改善箇所説明図

図：左ハンドル車

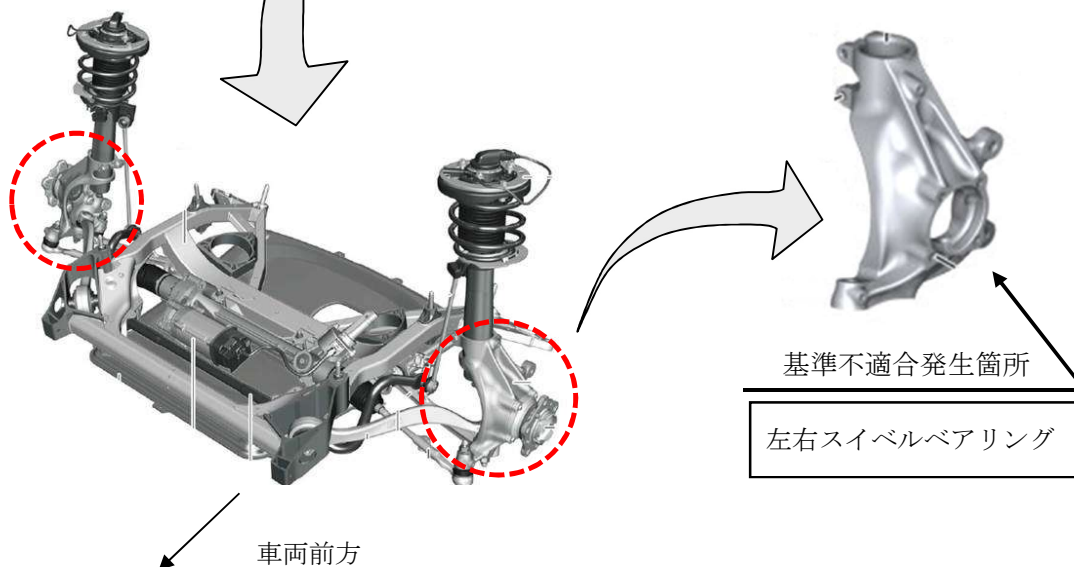
不具合の内容

フロント緩衝装置において、スイベルベアリングの材料選定と寸法設計が不適切なため、耐久性が不足しているものがある。そのため、走行振動により、スイベルベアリングの緩衝装置（ストラット）を固定するクランプ部分に亀裂が生じ、走行中に異音が発生するおそれがある。

改善の内容

全車両、左右スイベルベアリングを対策品に交換する。

識別：左ドアアロアヒンジ取り付けボルト（下側）の頭に白ペンを塗布する。
